デザイン事前協議の結果について

(仮称)姫路市総社本町PRJ

まちづくり指導課 都市景観担当
令和8年8月24日

①外壁の色彩について

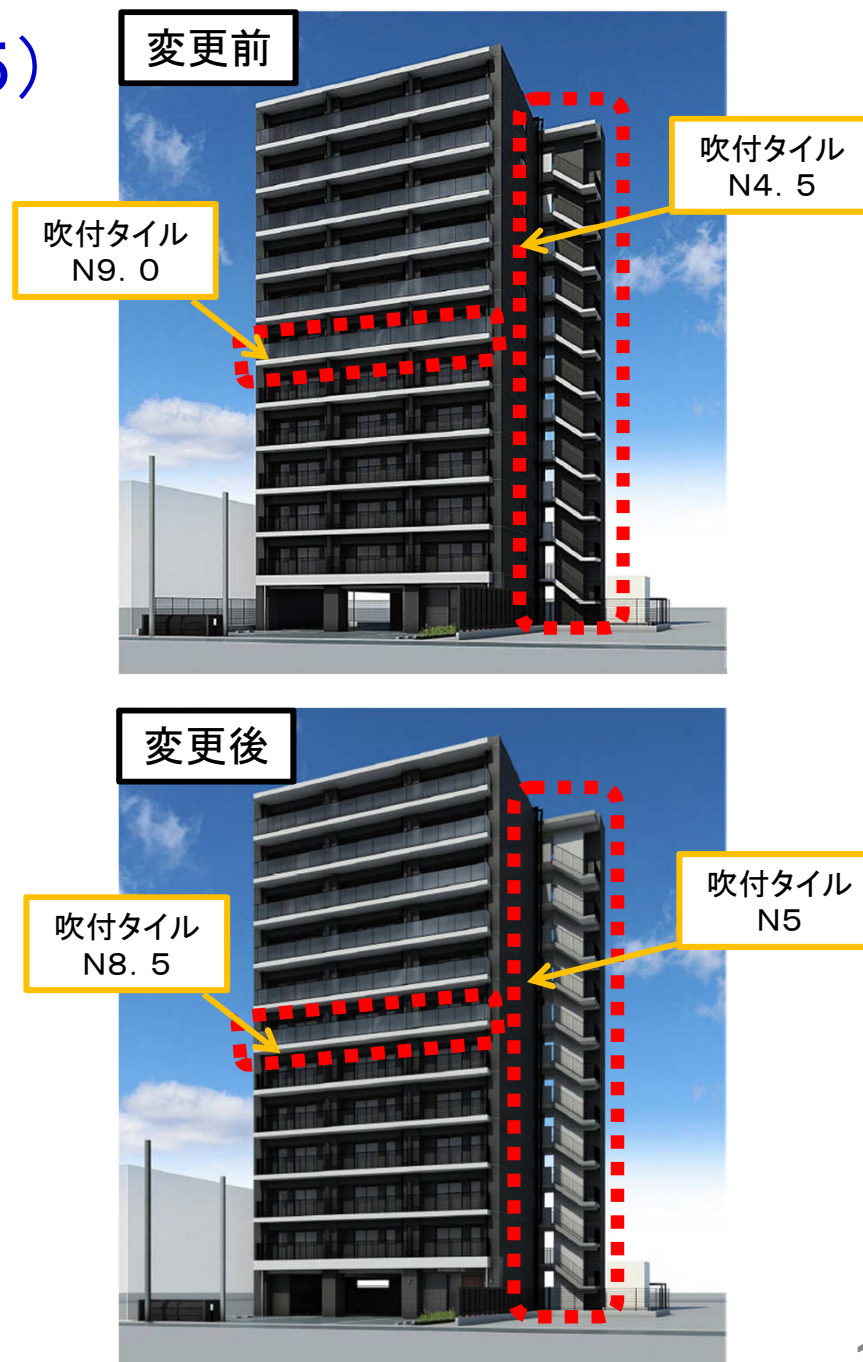
●バルコニーの白色部分と外壁黒色部分のコントラスト（明度差）が大きくならないよう抑え、階段の白色のアクセントについては、本体の色にあわせてアクセントとならないようにし、周辺景観や建物全体との調和に配慮してください。

●外壁の色彩についてコントラストが大きくなり過ぎないように、バルコニースラブ部分はN8.5、外壁部分はN5 程度とする。

●階段小口及び連結送水管の腰壁は、外壁に合わせてN5とする。

④道路側のしつらえについて

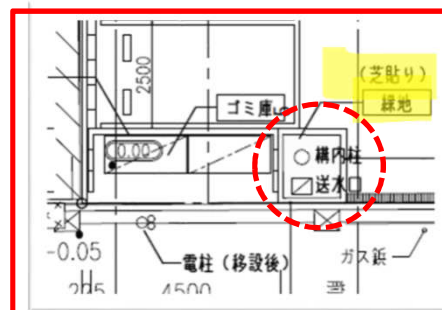
●構内柱やゴミ置き場などについて、位置や仕上げについて検討するとともに、植栽の設置も含め沿道の町並み景観の演出に努めてください。

●道路側の設えについて 構内柱、送水口周りについては埋設配管等が多いが、可能な限り芝貼り等植栽を行う。
